Commune de DOUAINS

**Enquête publique préalable à l'autorisation environnementale
relative au projet d'aménagement de la Zone d'Aménagement
Concerté Normandie Parc Sud**

**RAPPORT ET AVIS DU
COMMISSAIRE ENQUÊTEUR**

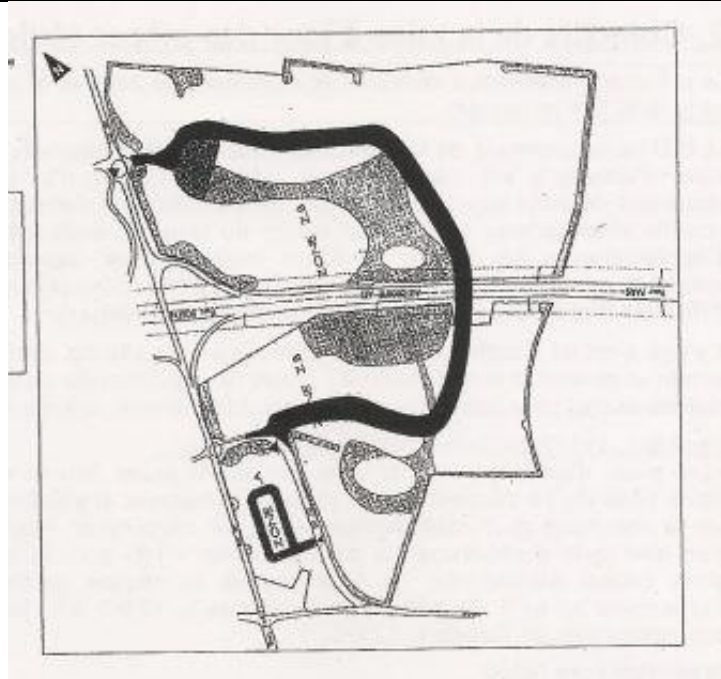
FAUX: En 2005 le PAZ et le RAZ de la ZAC Normandie ont fait l'objet de modifications qui n'ont absolument pas scindé le projet en deux parties distinctes. Ci dessous PAZ de 1998 :

Ci dessous PAZ de 2005

La ZAC comportait toujours une zone A uniquement au Sud entre la RD75 et la RD 181.

La zone B couvrant la majeure partie de la ZAC : Nord et sud confondus.

Figure 12 : Matérialisation des typologies des voiries (Source : Espace Libre/SUEZ Consulting)

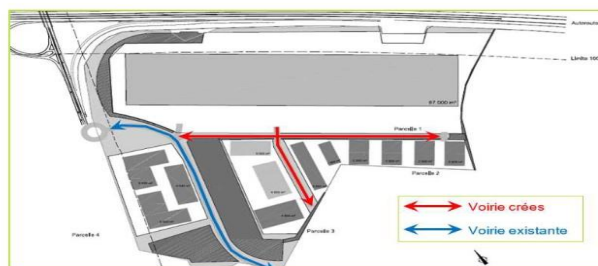
Même remarque que ci-dessus en ajoutant que la plateforme de retournement ne figure même pas sur les plans du projet.

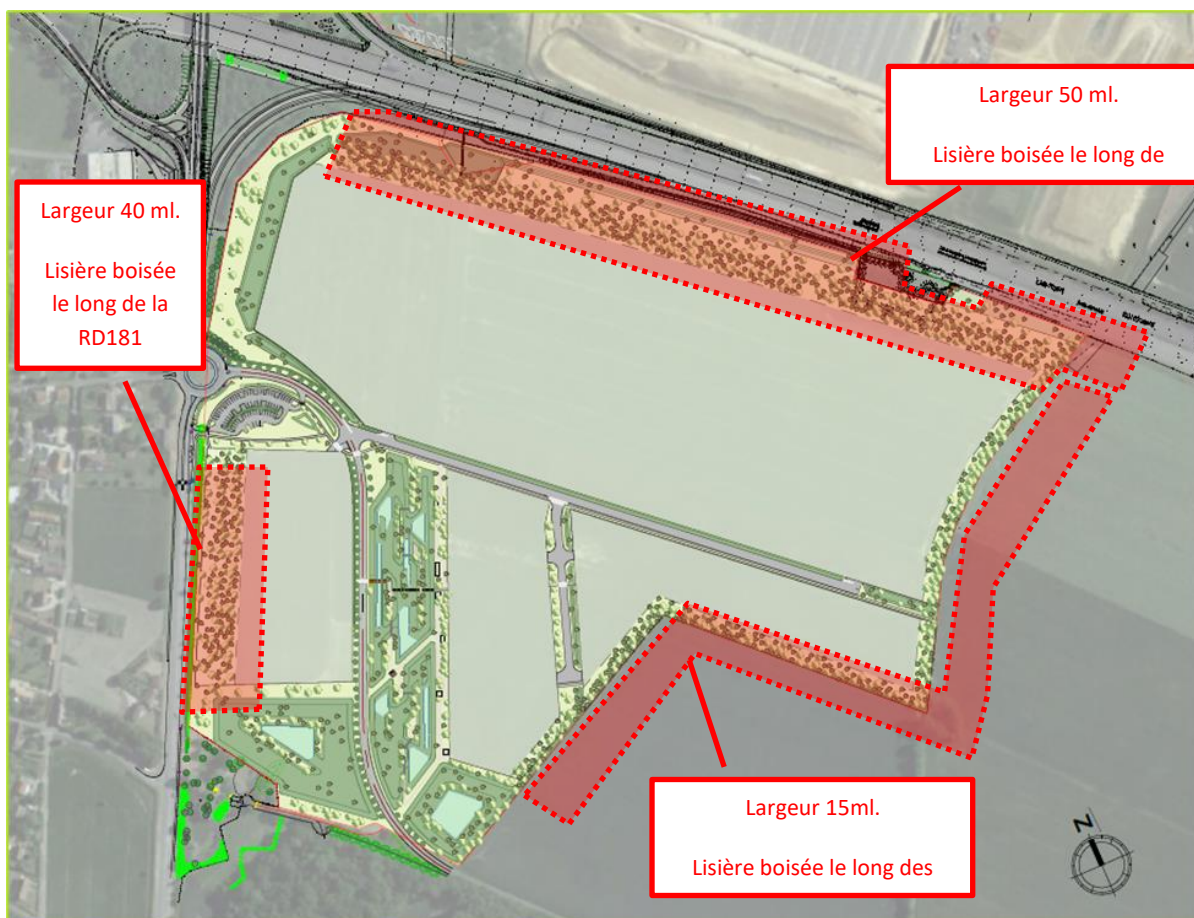
Cette trame bleue bien que bienvenue, ne réponds pas aux exigences du PLU

Le plan de masse technique (figure 13) en page 13 du rapport de présentation démontre bien la prise en compte des exigences du PLU en termes de bandes boisées périphériques.

La largeur des plantations dans le schéma accompagnant l'OAP 10 m minimum a une largeur comprise entre 35 et 45 m

Les bandes boisées prévues sur le plan ci-dessus sont conformes au PLU

Figure 5 : Proposition de plan masse avec découpage parcellaire (Source : Espace Libre/SUEZ Consulting – janvier 2020)

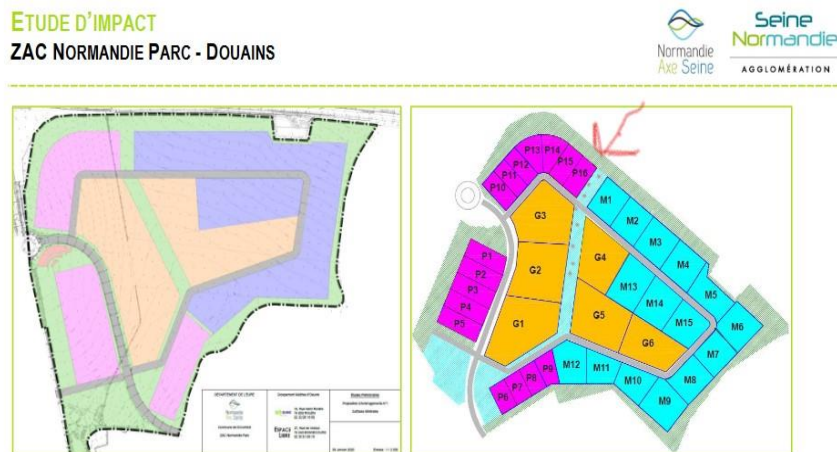
Le projet dans sa version en date de 2020 permettait, avec quelques adaptations mineures, de respecter l'axe de ruissellement du plan de zonage du PLU :
Ci dessous projet de 2020 et extrait du plan de zonage du PLU.

Figure 11: Plan masse RETENU du 01 février 2022 (Source : Espace Libre/SUEZ Consulting)

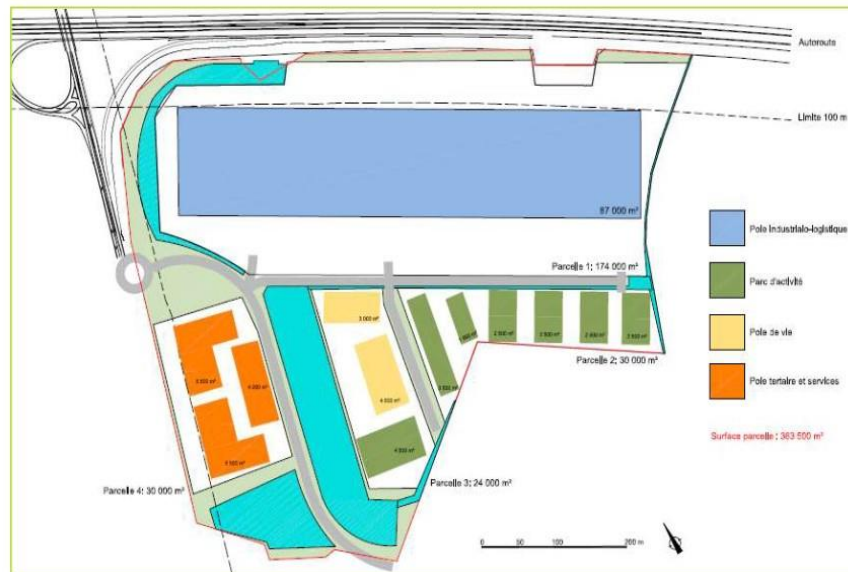
Le plan du découpage parcellaire de l'étude d'impact du projet version 2022, ci-dessous, ne respecte pas la contrainte de l'axe de ruissellement du PLU

Figure 2: Schéma de fonctionnement hydraulique

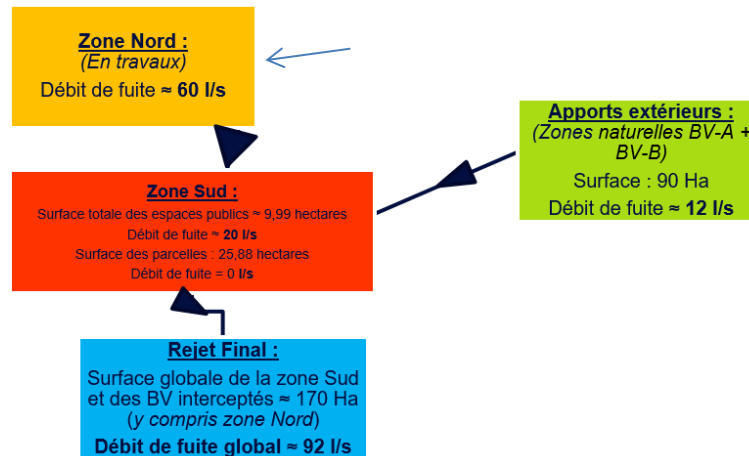
Concernant le traitement des eaux pluviales du site et de ses bassins versants amonts, n'étant pas un spécialiste, je me pose une seule question, dont je n'ai pas trouvé réponse dans le dossier : les bassins de tamponnement et d'infiltration prévus et en particulier leurs débits de fuite ne sont-ils pas susceptibles de saturer les fossés et ouvrages du village de La Heunière voisin en aval ?

La figure suivante présente le synoptique de fonctionnement des débits de fuite fourni dans le cadre de dossier réglementaire.

Pour rappel les rejets des parcelles privées seront nul, aucun débit de fuite ne sera rejeté vers les réseaux publics, l'ensemble des volumes devant être stockés au sein des parcelles.
